工程指示 / 要求簡箋(E.I.)

工程指示編號：EI / 6108 / 23

工程名稱：將軍澳日出康城 11

工程項目：Glass Cladding 背板螺絲方向 拆圖修改

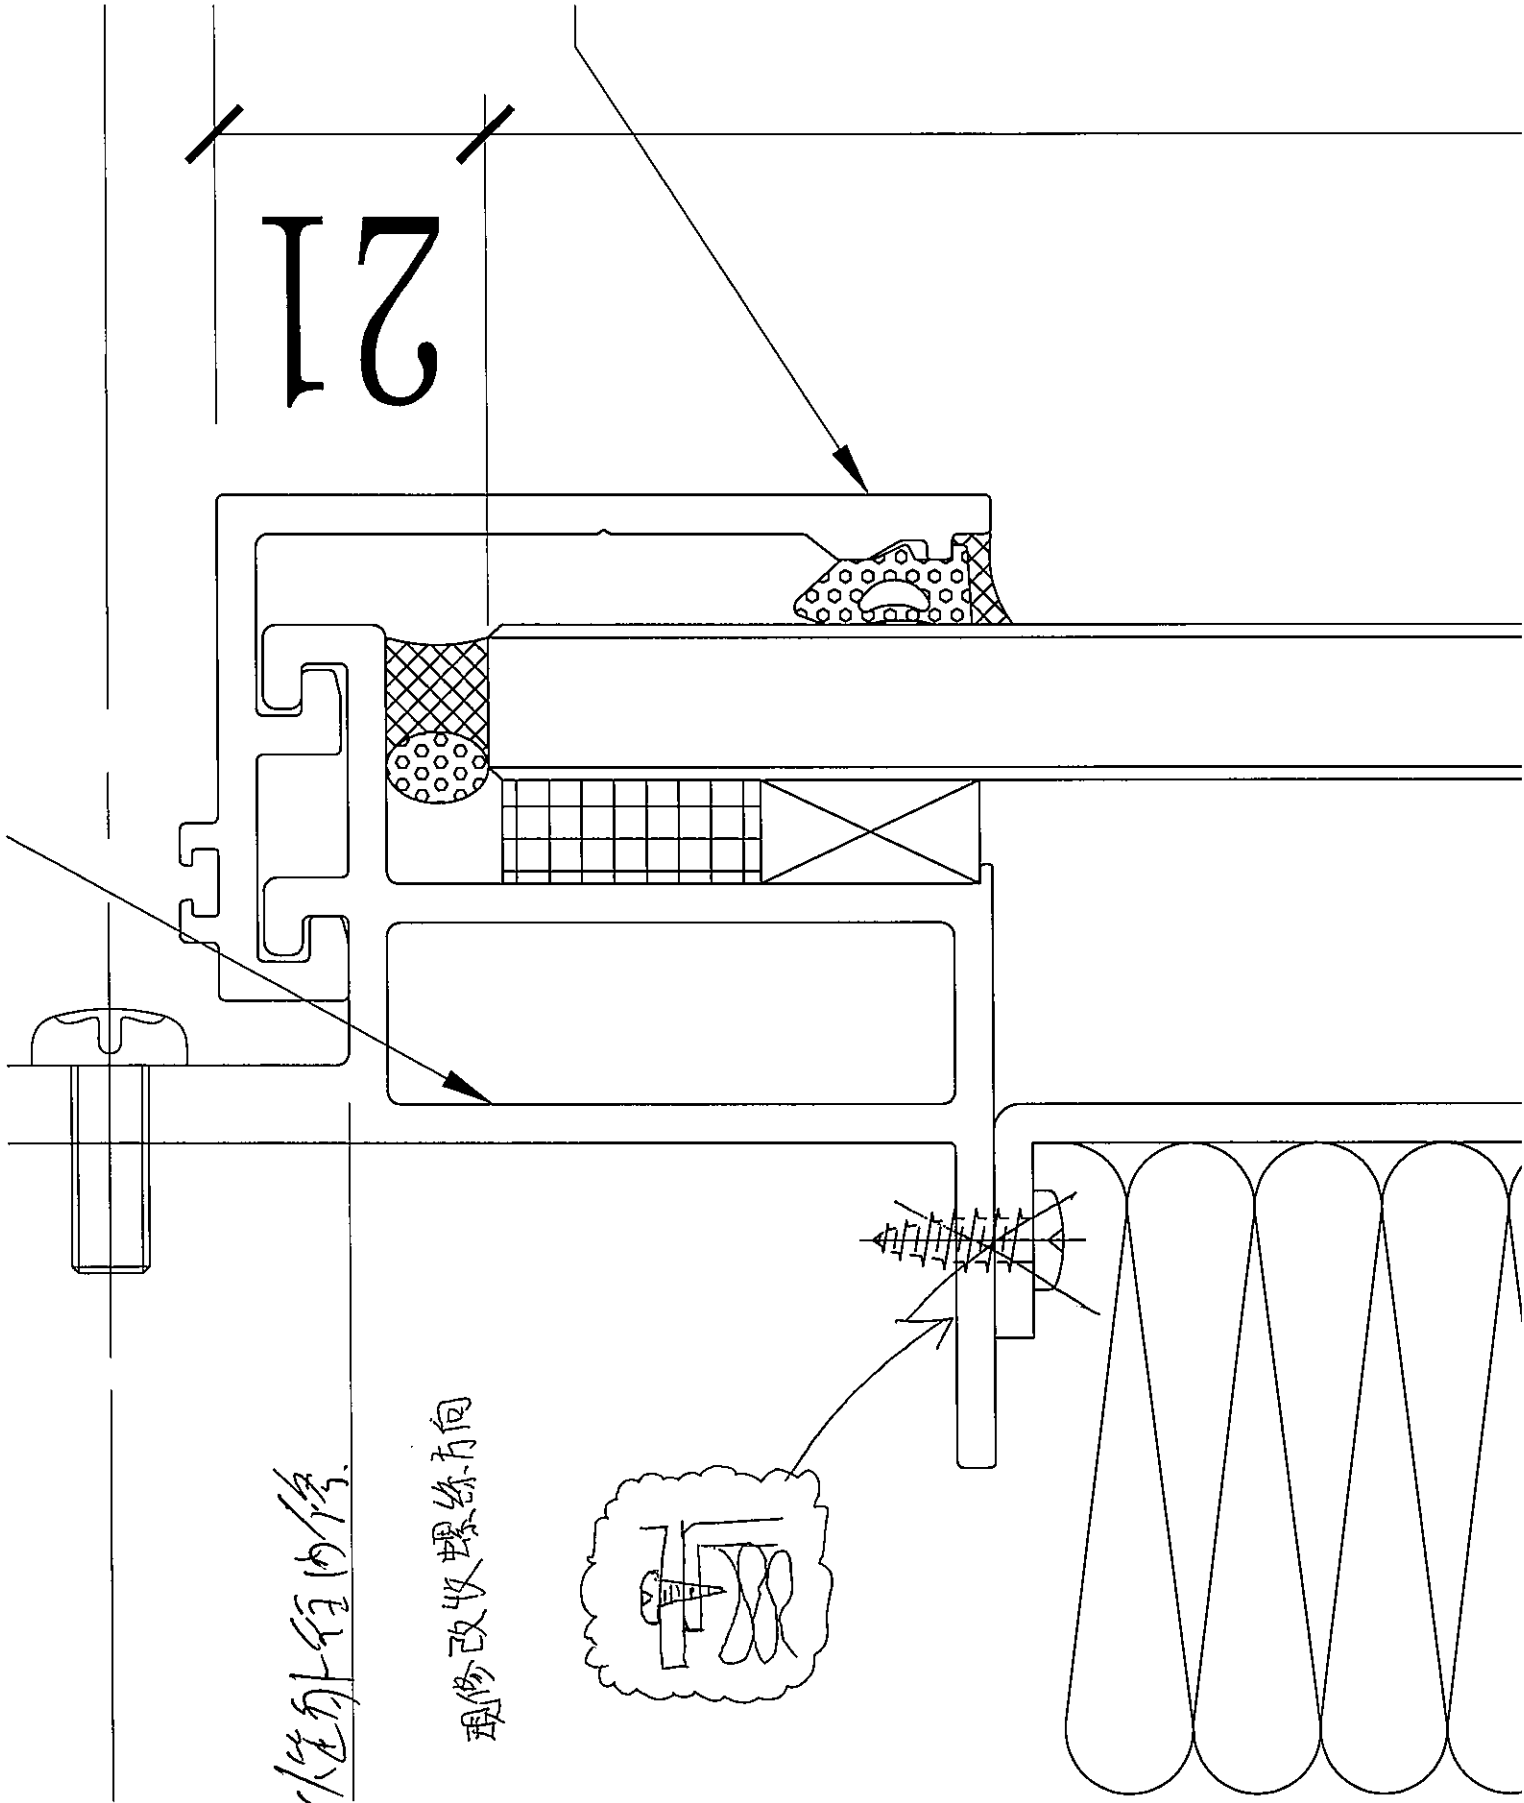
从室外行内修

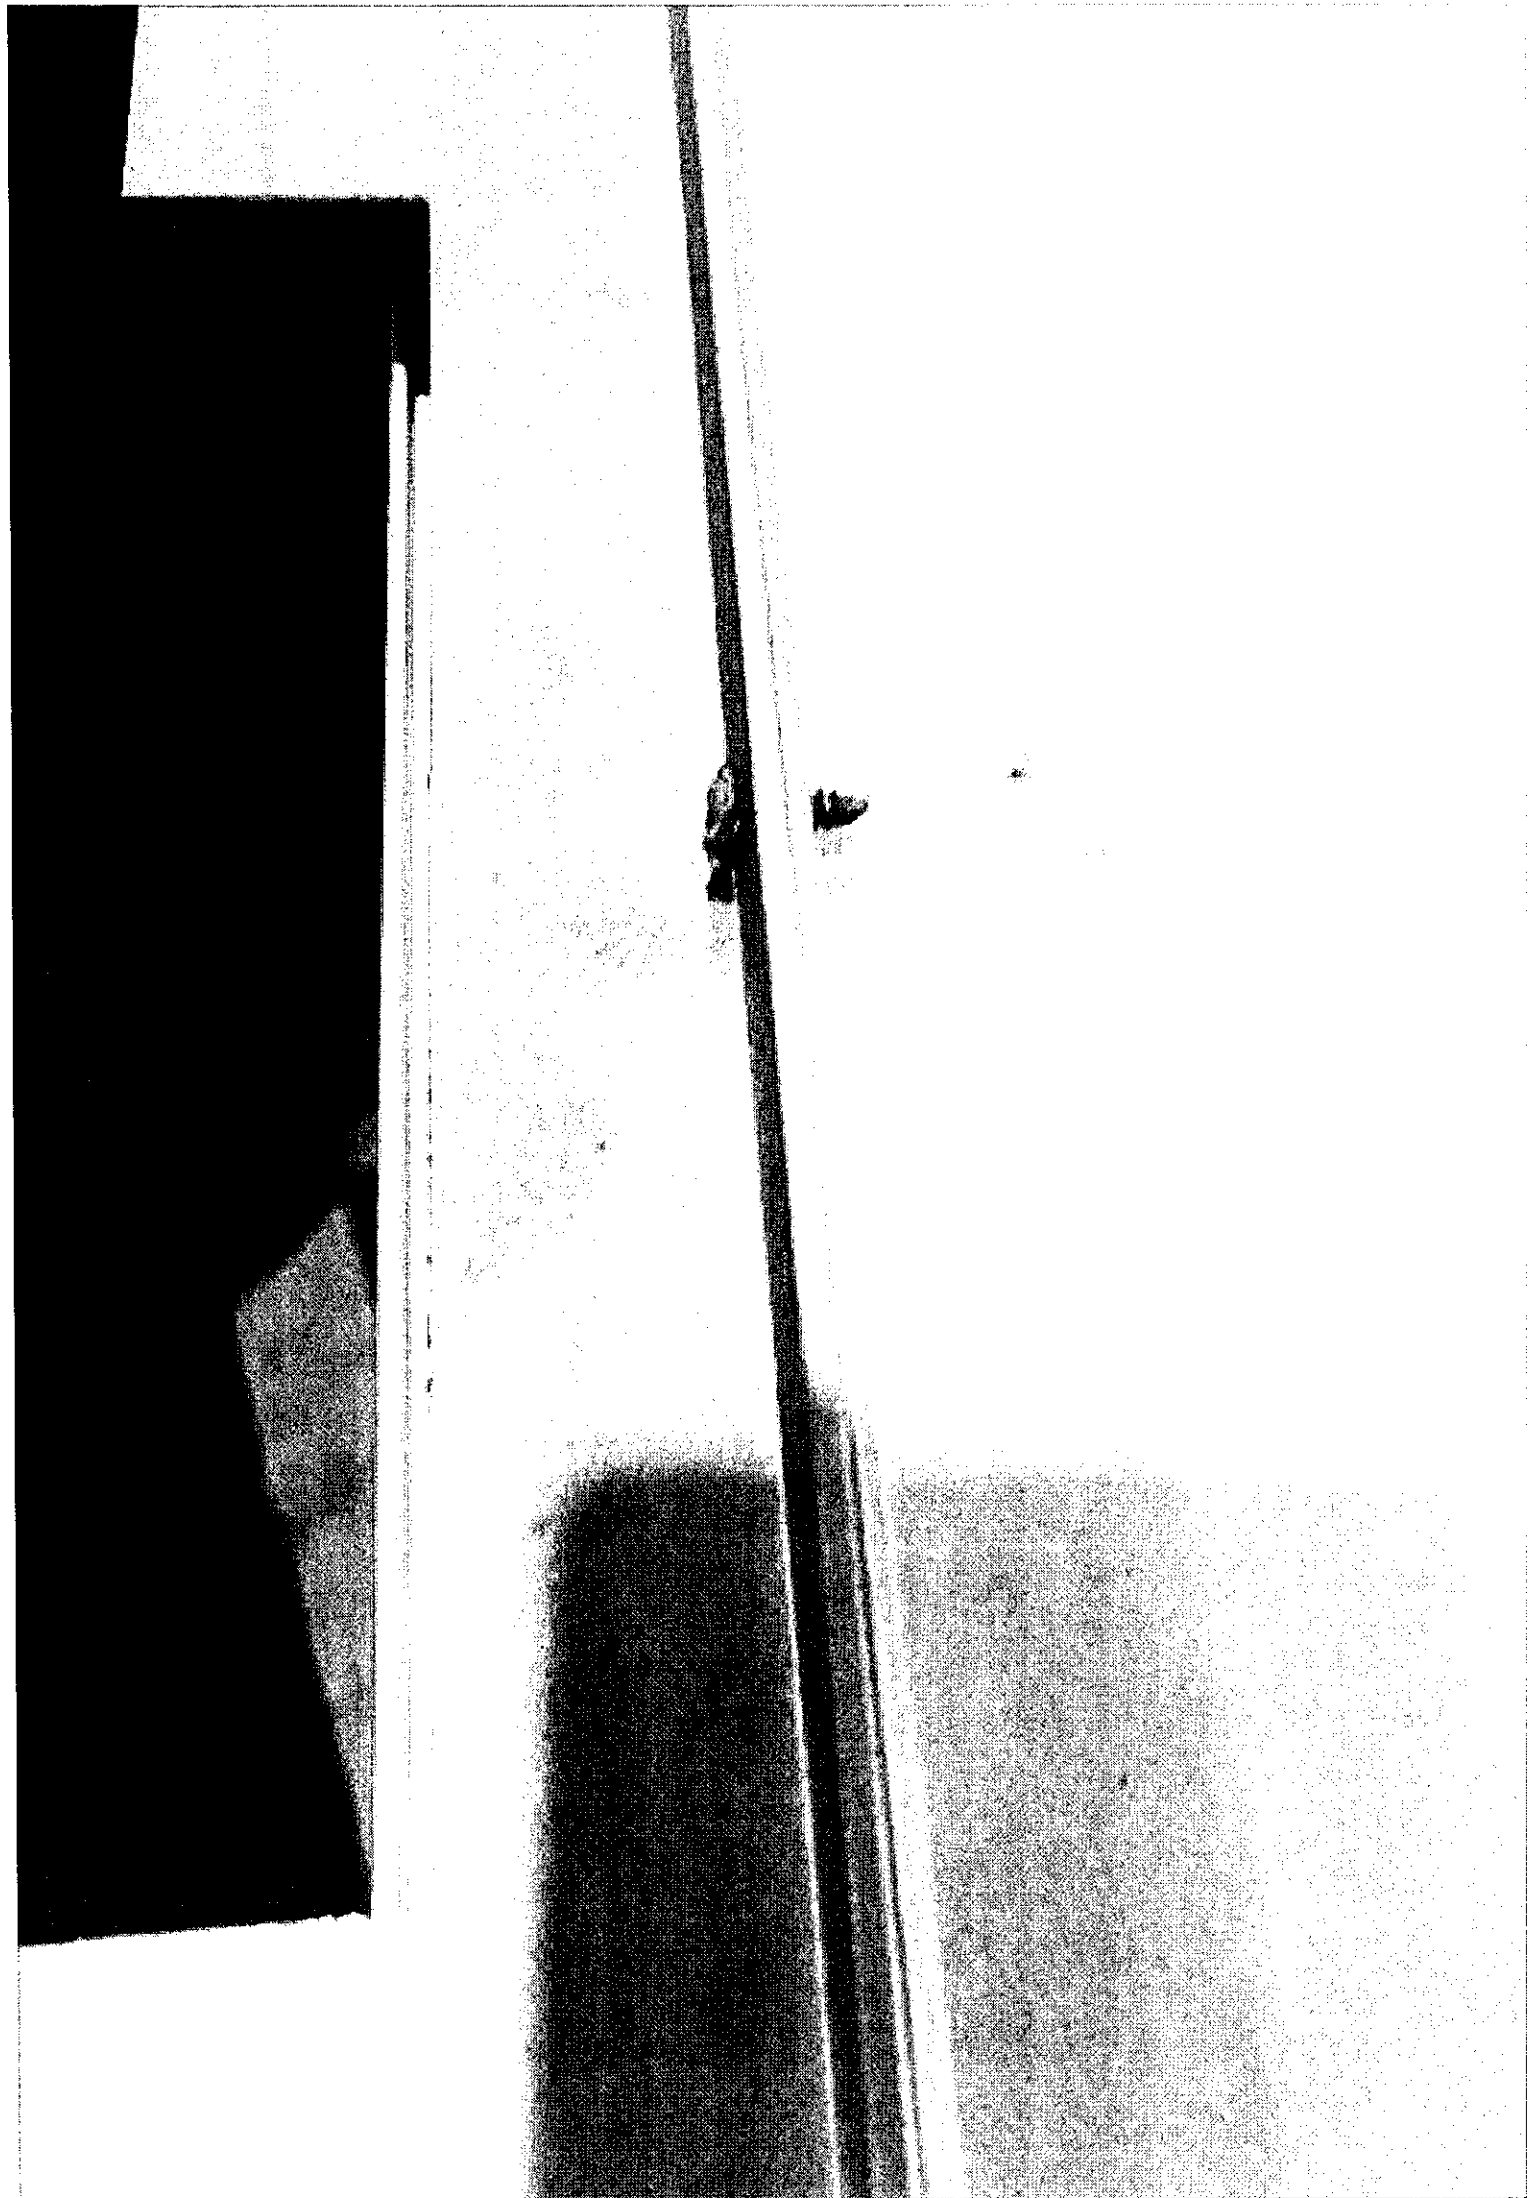
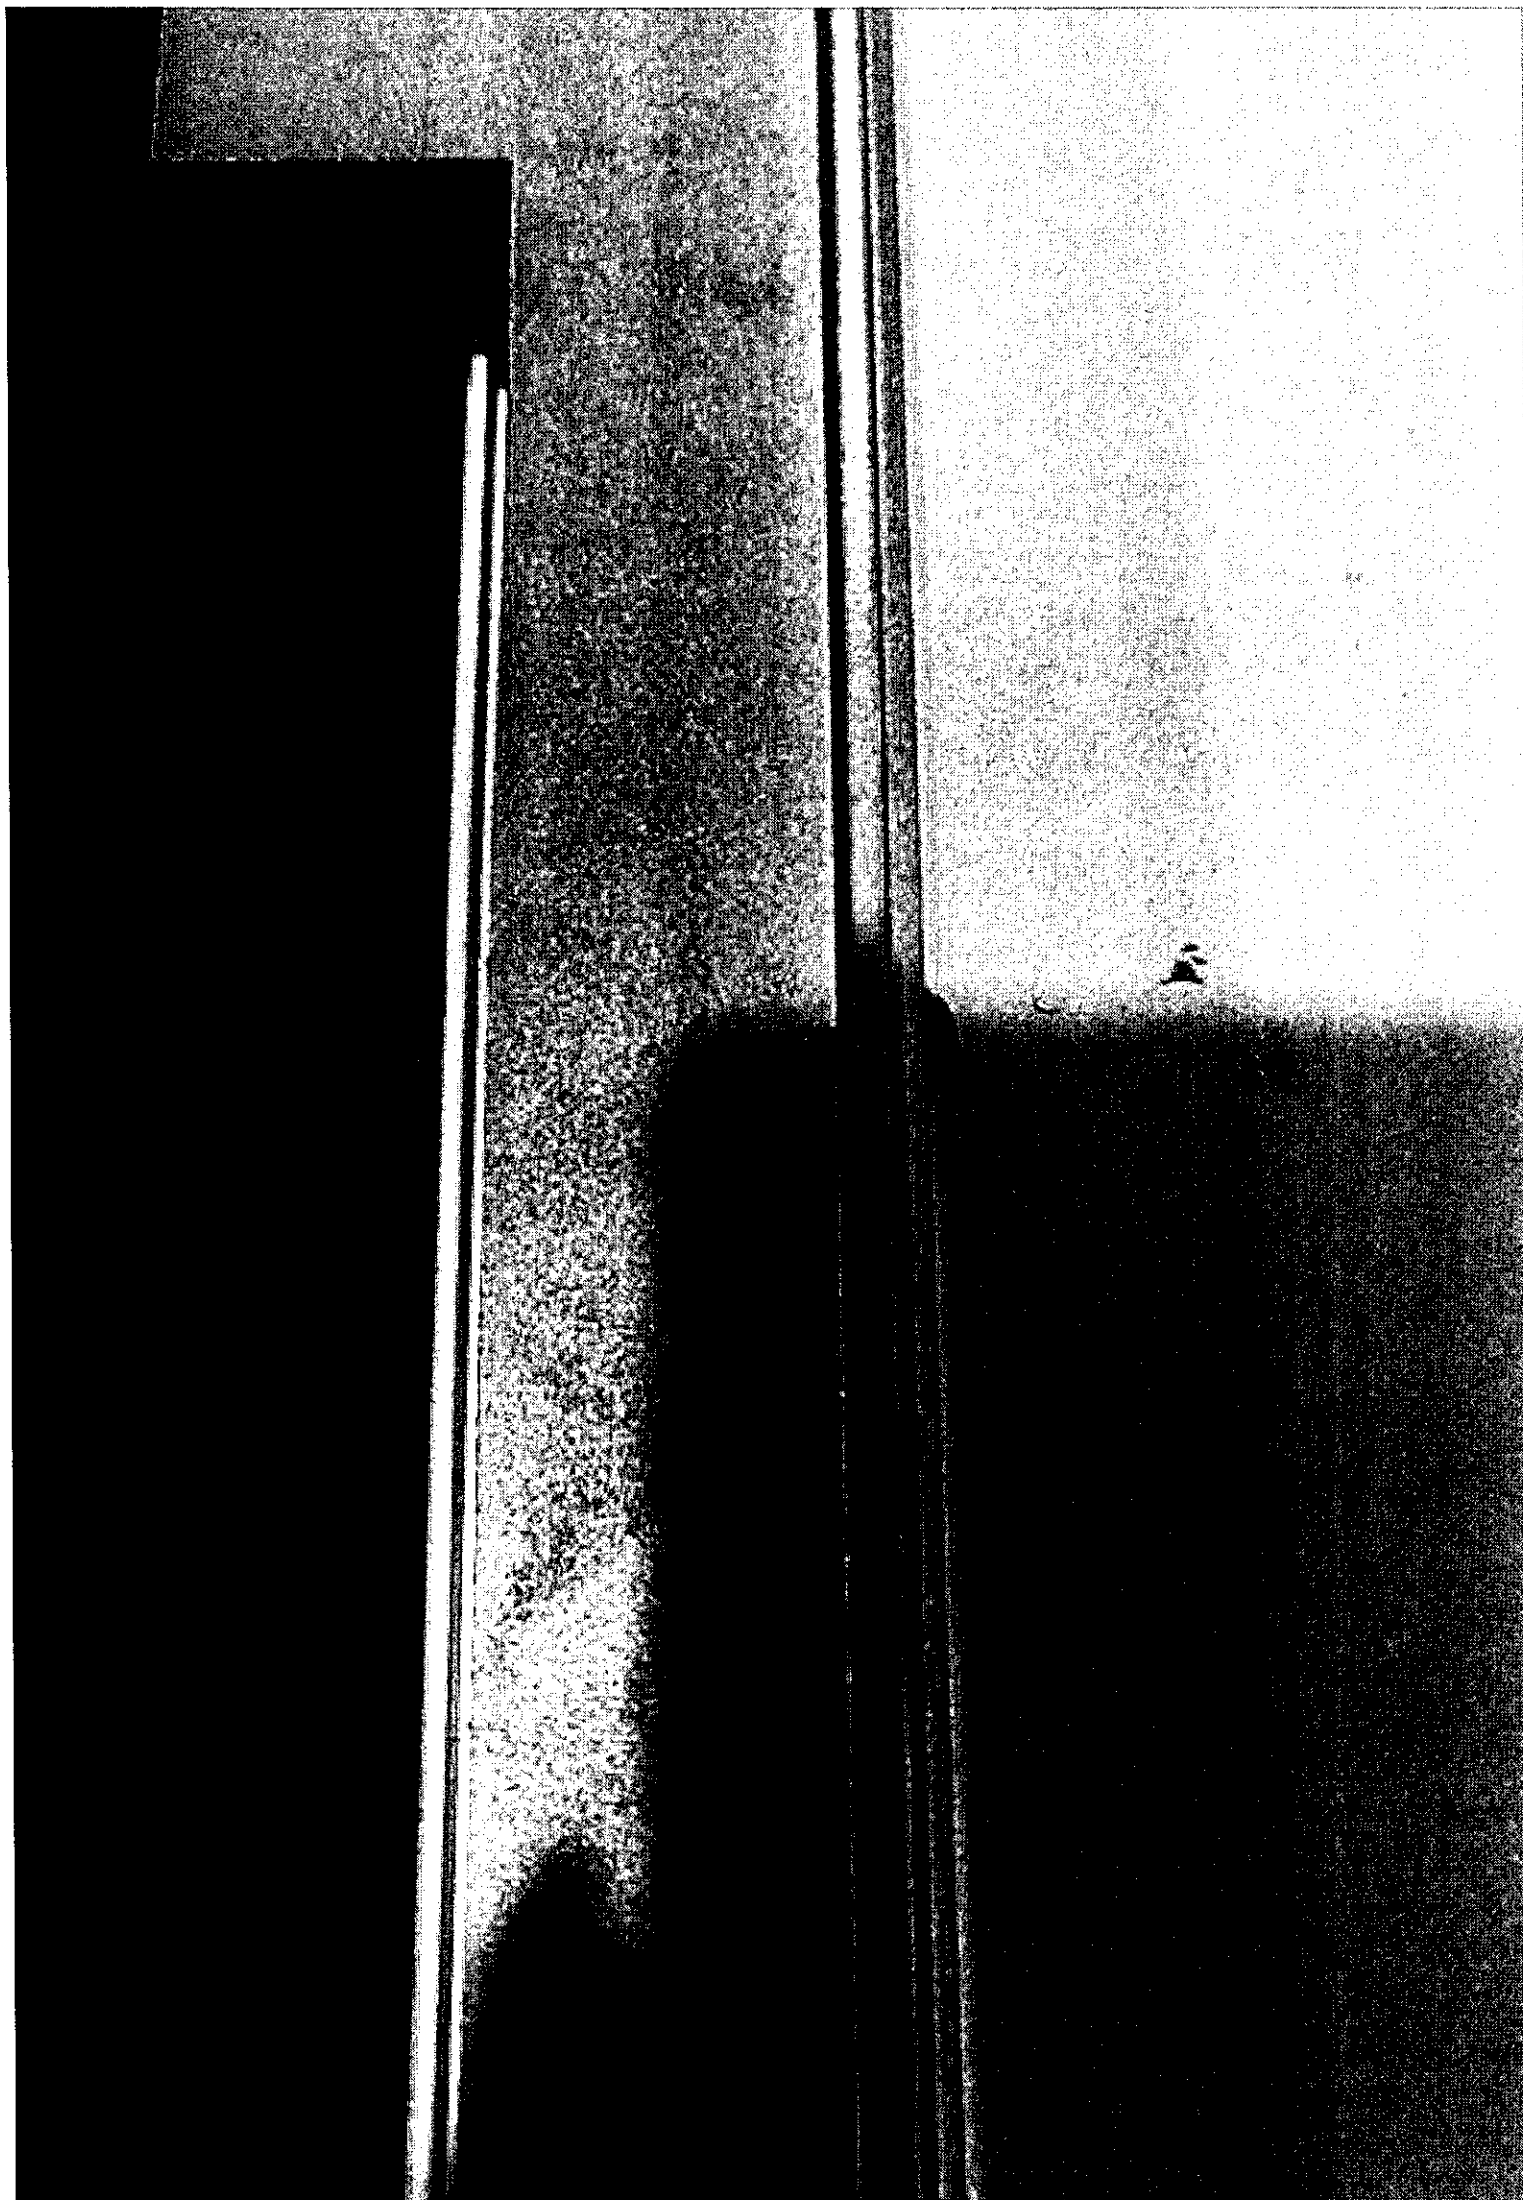
现修改收螺线方向

玻璃墙背板的螺丝如果可以从外往里收的话好做很多。

那要出个EI改图才行，后面大货还很多，因为背板开的孔比料的孔大了。

沒影響，可按此加工
